**INFORME DE ACCIÓN DE OFICIO POSTERIOR  
N° 009-2025-OCI/2940-AOP**

**“VERIFICACIÓN DE PARTIDAS EJECUTADAS DE LA OBRA:  
MEJORAMIENTO DE LA INFRAESTRUCTURA DE AGUA  
POTABLE EN LOS CASERÍOS DE INDOAMÉRICA, JERICÓ,  
VILLA MERCEDES, MONTE SINAI, EL TRIUNFO Y ANDRÉS  
AVELINO CÁCERES DE 6 LOCALIDADES DEL DISTRITO DE  
HONORIA - PROVINCIA DE PUERTO INCA -  
DEPARTAMENTO DE HUÁNUCO” - PRIMERA ETAPA**

**INFORME DE ACCIÓN DE OFICIO POSTERIOR**  
**N° 009-2025-2-2940-AOP**

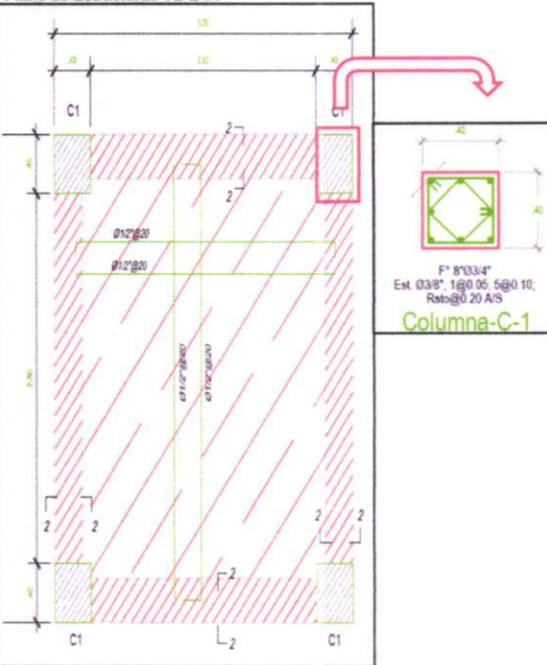
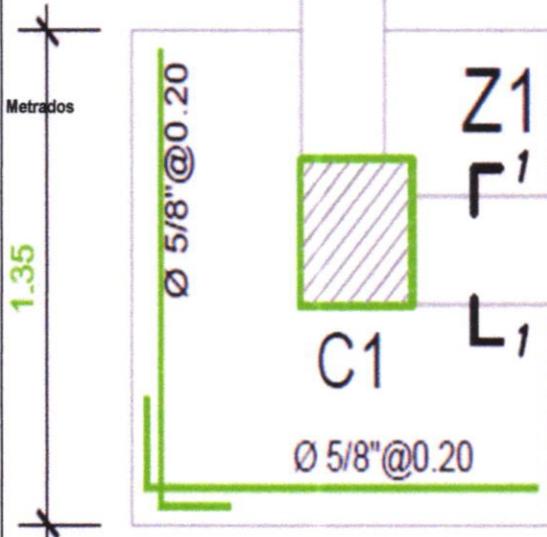
Sin embargo, de la inspección física realizada el 19 y 20 de agosto de 2024, por la Comisión de Control a los Centros Poblados se evidenció que la primera etapa del proyecto no se ejecutó de acuerdo al Expediente Técnico de la Obra en las partidas: tanque de polipropileno de 1500 litros, columnas y vigas de concreto, estructura metálica para techos en cobertura tubo cuadrado de 2"x2" y barra metálica de tubo cuadrado de 2"x2" tal como se detalla a continuación:

**Panel fotográfico n.º 4**

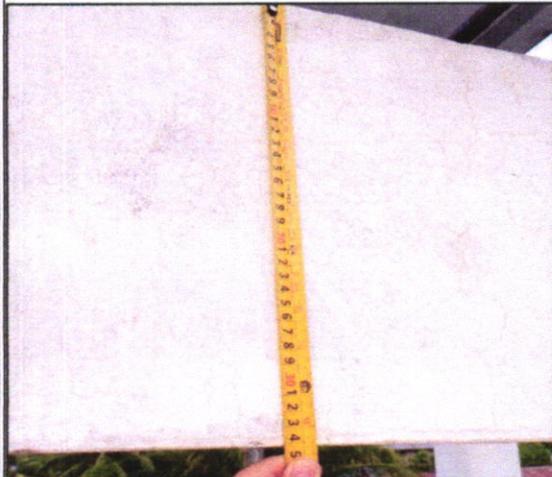
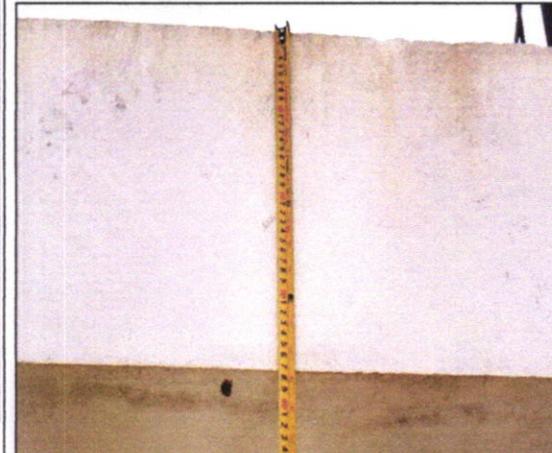
EXPEDIENTE TÉCNICO	INSPECCIÓN FÍSICA																														
<p>Plano de Estructuras-TE-E-01</p> <div style="text-align: center;">  <p>F° 4*Ø5/8" + 3*Ø5/8" Est. Ø3/8", 1@0.05; 3@0.10; 5@0.15 Rsto@0.20 A/S</p> <p><b>Viga de Amarre Momento (-)</b> Esc. 1:25</p> </div> <div style="text-align: center; margin-top: 20px;">  <p>F° 3*Ø5/8" + 4*Ø5/8" Est. Ø3/8", 1@0.05; 3@0.10; 5@0.15 Rsto@0.20 A/S</p> <p><b>Viga de Amarre Momento (+)</b> Esc. 1:25</p> </div>	<p><b>Casero El Triunfo</b> Viga de amarre con dimension de peralte de 0.34m</p>  <p><b>Casero Monte Sinai</b> Viga de amarre con dimension de peralte de 0.37m x 0.34m</p>  <p>Viga de amarre con ancho de 0.20x0.34m</p> 																														
<p><b>Metrados</b></p>

DESCRIPCIÓN	UNIDAD	CANTIDAD	VALOR	TOTAL	CONCRETO EN VIGAS FC=210KG/CM2	m3	5.28		5.28	VIGA DE AMARRE - EJE 1/Tramo 1		1.00	4.90	2.70	VIGA DE AMARRE - EJE 2/Tramo 1		1.00	4.90	2.70	VIGA DE AMARRE - EJE 3/Tramo 1		1.00	4.90	2.70	VIGA DE AMARRE - EJE 4/Tramo 1		1.00	4.90	2.70
DESCRIPCIÓN	UNIDAD	CANTIDAD	VALOR	TOTAL																											
CONCRETO EN VIGAS FC=210KG/CM2	m3	5.28		5.28																											
VIGA DE AMARRE - EJE 1/Tramo 1		1.00	4.90	2.70																											
VIGA DE AMARRE - EJE 2/Tramo 1		1.00	4.90	2.70																											
VIGA DE AMARRE - EJE 3/Tramo 1		1.00	4.90	2.70																											
VIGA DE AMARRE - EJE 4/Tramo 1		1.00	4.90	2.70																											
<p><b>Descripcion:</b> En el expediente tecnico de obra la partida 06.05.04.02 concreto en vigas f'c=210 kg/cm2 presenta dimensiones de ancho de 0,25 y peralte de 0,50, sin embargo ello discrepa con las medidas que se verifico en la inspeccion fisica ya que las dimensiones son inferiores.</p>

**Panel fotográfico n.º 5**

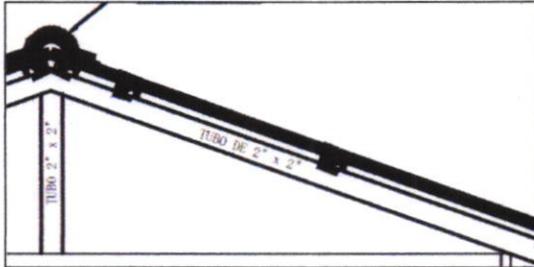
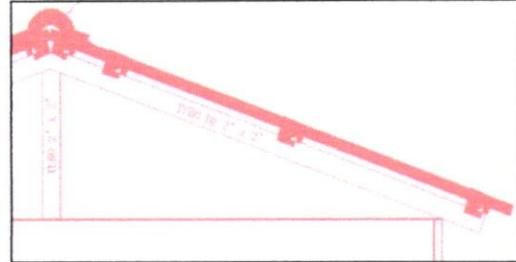
**Caserio Monte Sinai:**  
Estructura de madera para techo de 2"x2".

**Caserio El Triunfo:**  
Estructura de madera para techo de 2"x2".

**Descripción:** En el expediente tecnico de obra la partida estructura para techo en cobertura de tubo cuadrado de fierro de 2"x2" , sin embargo ello discrepa con lo verificado en la inspeccion fisica ya que son de madera.

**Panel fotográfico n.º 6**

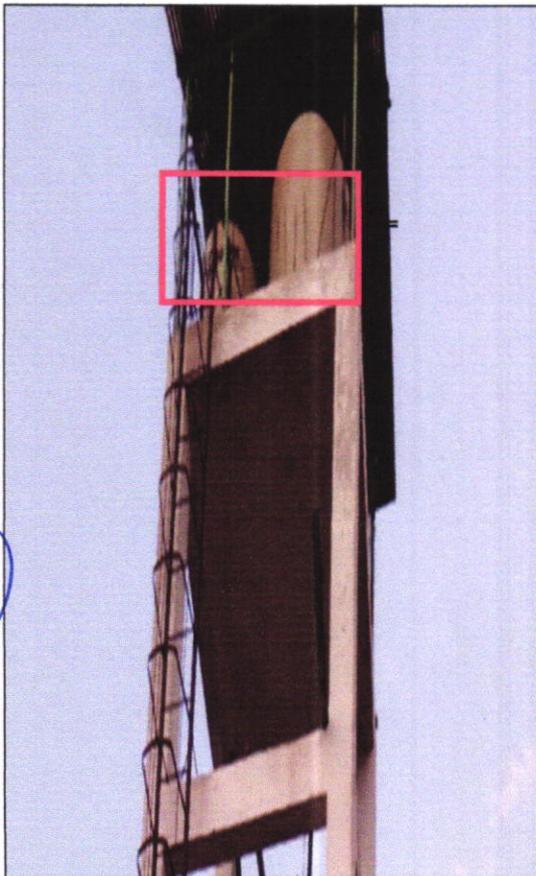
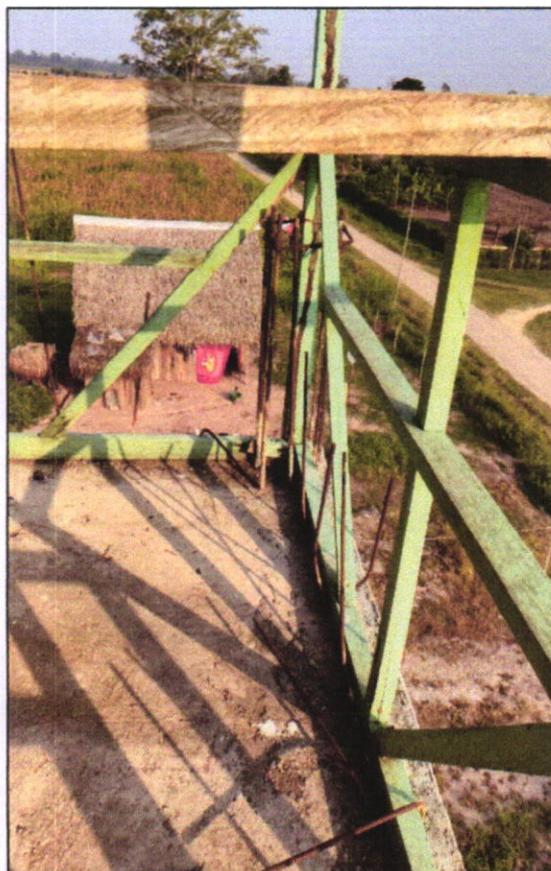
**Caserio Monte Sinai: Baranda de madera de 2"x2".**

**Caserio El Triunfo: Baranda de madera de 2"x2".**

**Descripcion:** En el expediente tecnico de obra la partida baranda metalica de tubo cuadrado de 2"x2", no se evidencio en la inspeccion fisica ya que no se detalla donde se debe colocar sin embargo en el centro poblado el triunfo en el ultimo nivel se tiene barandas de madera.

**Panel fotográfico n.º 7**  
**OTRAS DEFICIENCIAS ENCONTRADAS**  
**Caserío El Triunfo**

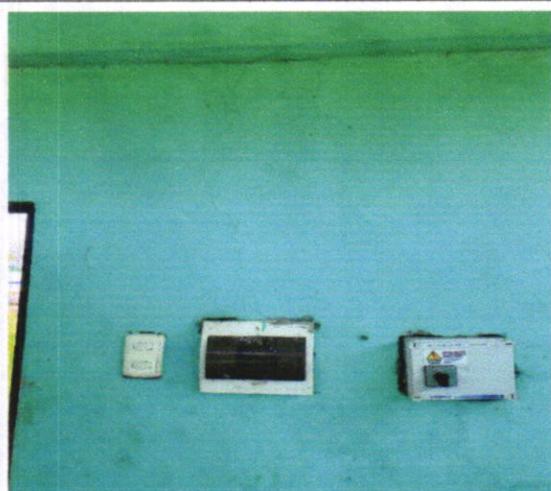
**Descripción:** desprendimiento de tarrajeo y punto de salida en techo sin luminaria.

**Descripción:** fisura en pared interior de la caseta de bombeo

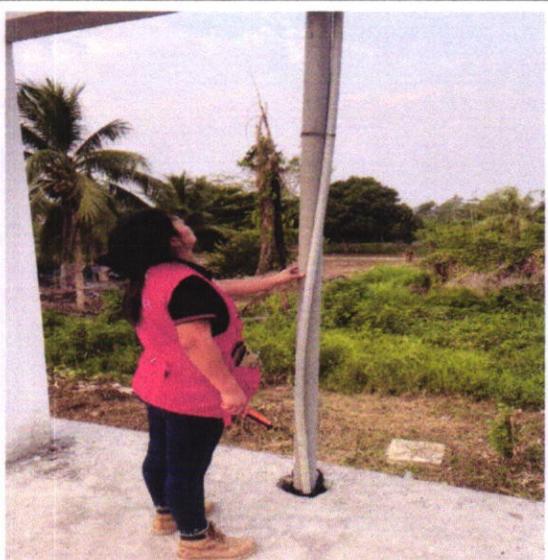
**Descripción:** tuberías de impulsión y aducción anclado con jebes a la infraestructura

**Descripción:** Tuberías de impulsión y aducción sin accesorios

**Descripción:** Tuberías de impulsión y aducción sin accesorios

**Descripción:** tuberías de impulsión y aducción anclado con alambre a la infraestructura
